LIVRET DES COMPLÉMENTS APPORTÉS AU DOSSIER DE DEMANDE D'AUTORISATION ENVIRONNEMENTALE

PARC ÉOLIEN DE LA VALLÉE DU HAUT BAC

Commune de ROM (79)

Mars 2020

Carte de Localisation des points d'observation des Busards (2019)

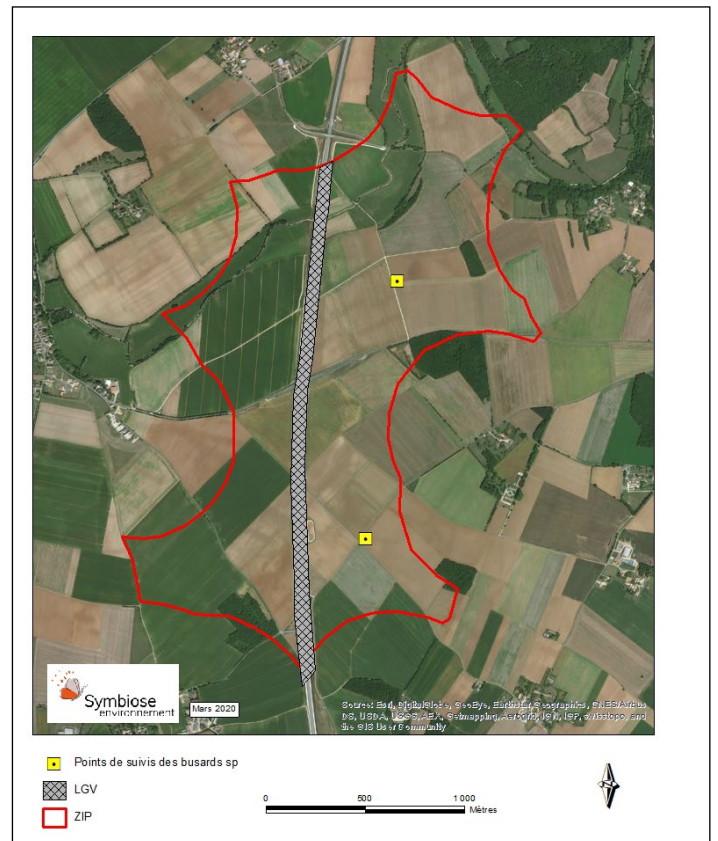
** Il n'y a pas eu de prospections concernant l'avifaune au mois de juin, que ce soit en 2015, 2016 ou 2018 (page 20 de l'étude FFH). Les enjeux relatifs aux busards ont donc été potentiellement fortement sous-estimés. En effet, contrairement à ce qui est avancé page 21 de l'étude HFF, la meilleure période pour observer la nidification des busards n'est pas lors des parades nuptiales mais lors des apports de proies au nid par le mâle. Or, les Busards cendrés reviennent de migration de début avril à fin mai, et la littérature plus récente que la référence citée (Géroudet, 1965) mentionne que les pontes sont déposées entre le 15 avril et le 30 juin (Millon et al., 2002, in Cahiers d'habitats Natura 2000 tome 8) et, le plus généralement, entre le 10 mai et le 15 juin (Cramps et al., 1998). Après 28-30 jours d'incubation, la période optimale d'observation correspondant à l'élevage des jeunes s'étale donc entre le 8 juin et le 13 juillet. L'insuffisance des inventaires conduit à une sous-estimation de la présence des busards en nidification. Ce point doit être revu dans le dossier.*

Afin de compléter l'état initial du site, des prospections complémentaires ont été réalisées, en particulier pour les Busards et l'Édicnème criard en période de nidification (avril, juin, juillet). De plus, la recherche de groupes familiaux et de rassemblement prémigratoires d'Outarde et d'Édicnème criard ont été réalisées en période postnuptiale.

La ZIP a été prospectée au cours de 6 passages d'une demi-journée, répartis pour moitié entre mi-avril et mi-juillet et pour moitié entre août et début octobre, pour rechercher les Busards potentiellement nicheurs (Busards cendrés, des roseaux et St Martin). Des points d'observation statique d'une heure ont été suivis.

Figure du Nombre de contacts (bruts) par espèces en altitude

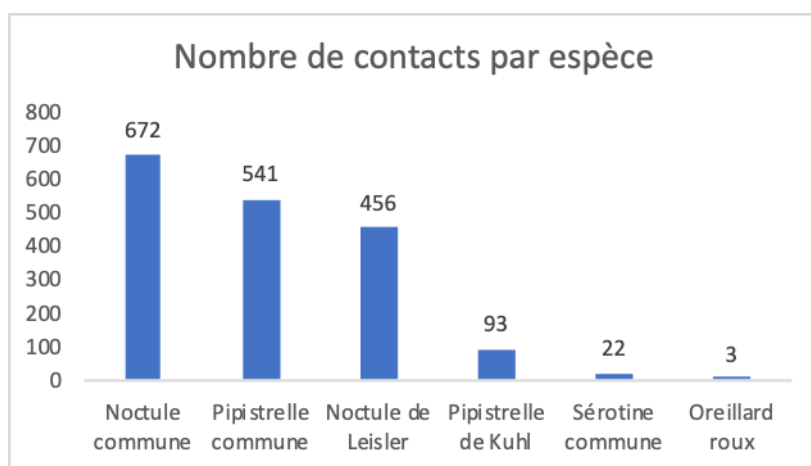
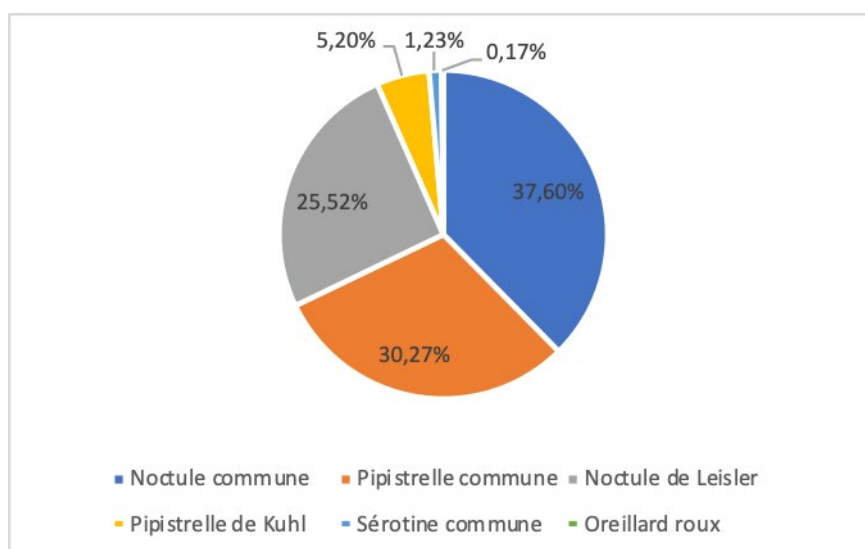
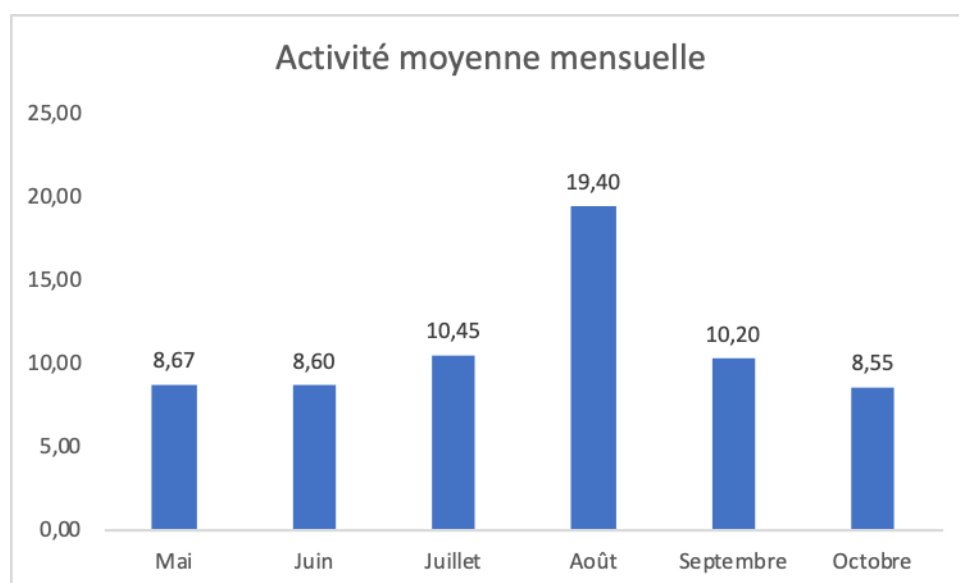
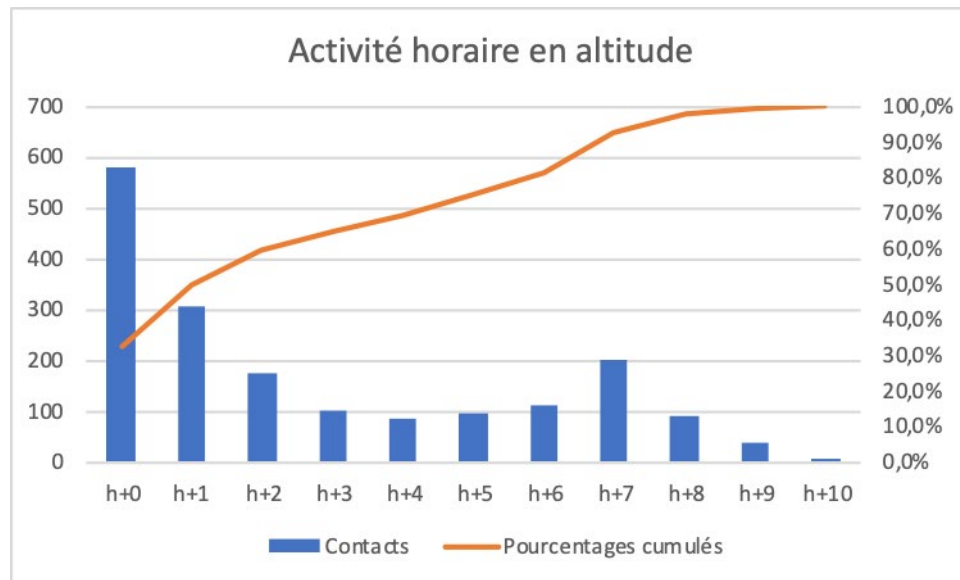
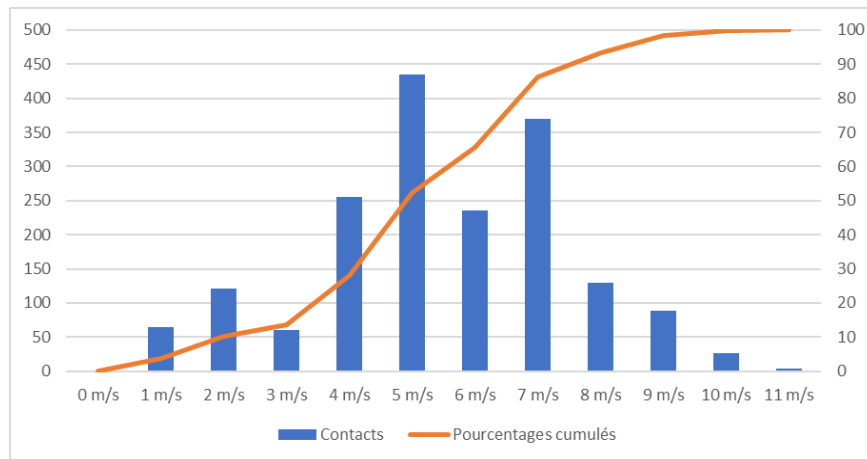
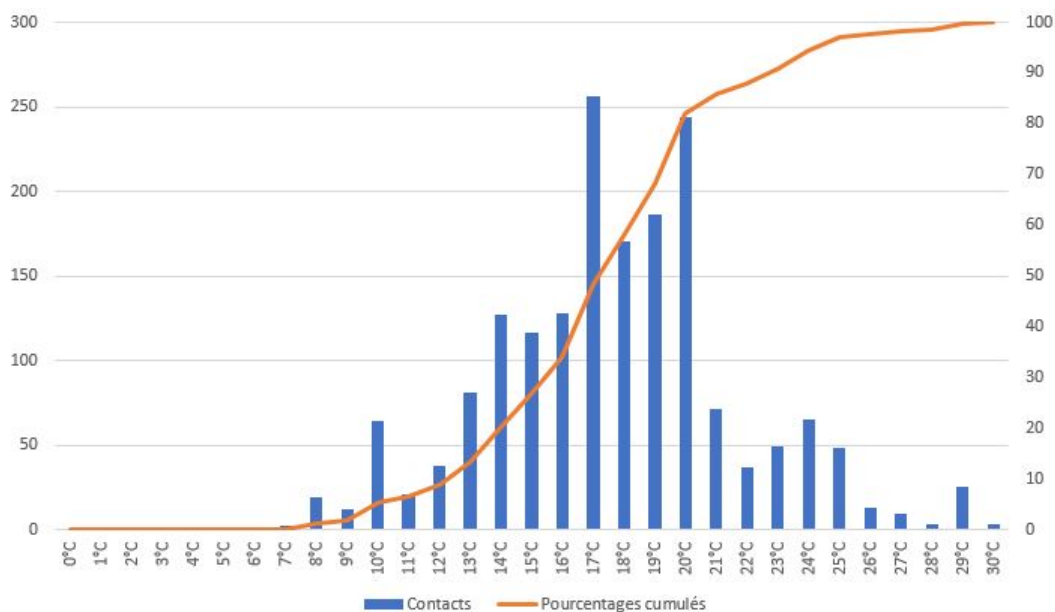
** L'échantillonnage des chiroptères est insuffisant car en deçà des préconisations d'Eurobats, a fortiori en l'absence d'écoutes en hauteur (8 sorties contre 22) et vue la présence d'un réservoir de biodiversité identifié au nord de la ZIP (ZNIEFF1 boisée). **Les raisons de l'écart entre la pression d'observation conseillée (guide SFEPM 2016, d'après le rapport Eurobats) et celle réalisée doit être argumentée, ou l'écart levé.***

En complément des écoutes réalisées au sol, un micro a été placé à environ 80 m de hauteur sur le mât de mesure.

Le peuplement en altitude est largement dominé par 3 des 6 espèces qui cumulent plus de 93,4% des contacts. C'est la Noctule commune qui apparaît le plus fréquemment dans les relevés avec 672 contacts, suivie de la Pipistrelle commune (541) et la Noctule de Leisler (456). L'activité des autres espèces reste marginale, voire anecdotique pour l'Oreillard roux avec seulement 3 contacts.

On note qu'en raison de la présence de la Noctule de Leisler et surtout de la Noctule commune, espèces de haut vol plus tolérantes aux vitesses de vents élevées, le pic d'activité en octobre a été enregistré pour des vitesses de vent plus importantes. Ceci est également dû à la vitesse du vent globalement plus élevée durant l'automne. Néanmoins, l'activité de ces espèces reste faible durant ce mois qui est le seul avec le mois de mai avec une activité faible. **Aucun phénomène migratoire n'est donc présent sur le site.**

Carte de l'Approche typologique du territoire / Zoom sur la Zone d'Implantation du Projet (source : SRE, 2012)

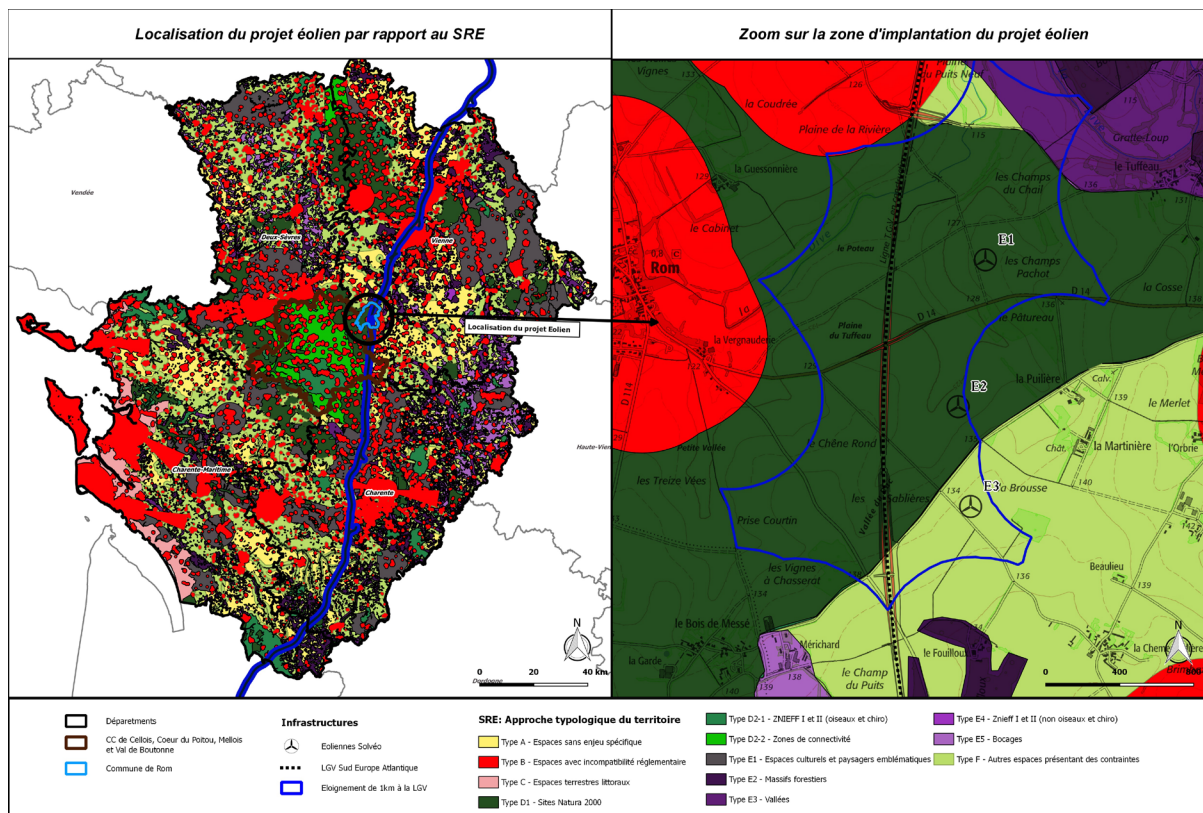
** Compatibilité avec les plans et programmes :*

Vu du SRE, cette dernière est pour partie dans une zone de type F : « *Autres espaces terrestres présentant des contraintes (zones tampon – contraintes à prendre en compte lors de l'élaboration des projets)* » et pour partie dans une zone de type D sous-type D1 : « *Sites Natura 2000 – secteur très contraint* ».

Vu du SRE, aucune des éoliennes n'est implantée dans une zone de type B : « *Espace avec incompatibilité réglementaire* ».

Carte des enjeux pour les chiroptères et implantation finale

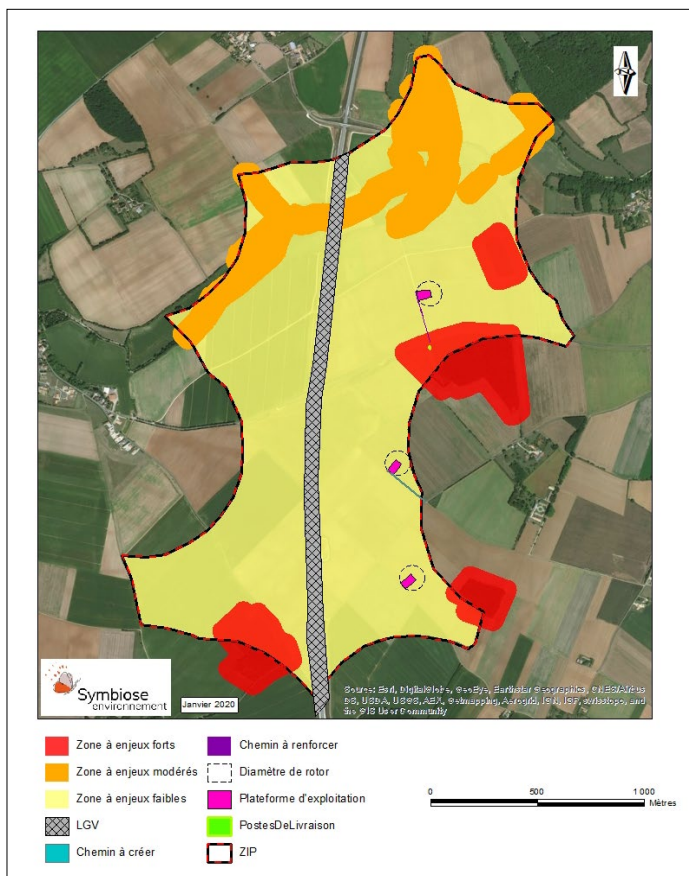
Des cartes présentant les habitats de reproduction et de repos des espèces protégées doivent être ajoutées, en y figurant la localisation des éoliennes.

Concernant la diversité des espèces de chiroptères présentes sur le site, la mesure de cet enjeu a bien été prise en compte.

Troisièmement, les enjeux liés à l'activité faible à modérée observée chez la Noctule commune et la Noctule de Leisler en altitude ont été pris en considération pour l'élaboration du plan de bridage présenté précédemment (Observation n°2.2, pages 10 et suivantes).

Carte des enjeux pour les chiroptères et implantation finale retenue

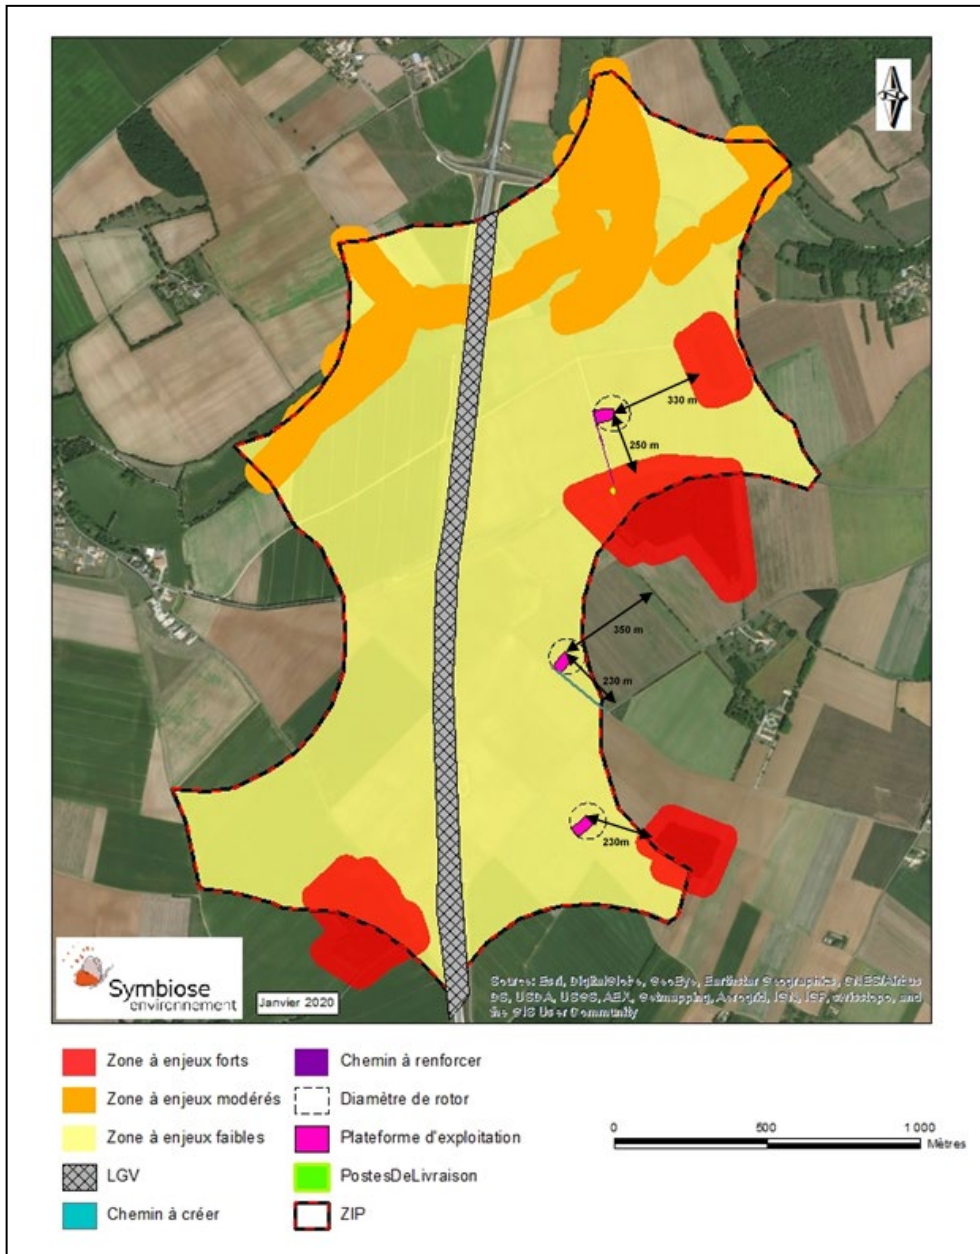
** Les distances entre les haies ou lisières boisées et les éoliennes (bouts de pales) doivent être indiquées. L'absence de mesure de bridage prévue doit être justifiée.*

Une carte des distances entre les haies/lisières boisées et les éoliennes a été ajoutée au dossier.

Un plan de bridage a été défini suite aux écoutes en hauteur réalisées durant l'été et l'automne 2019 (cf réponse obs. n°2.2).
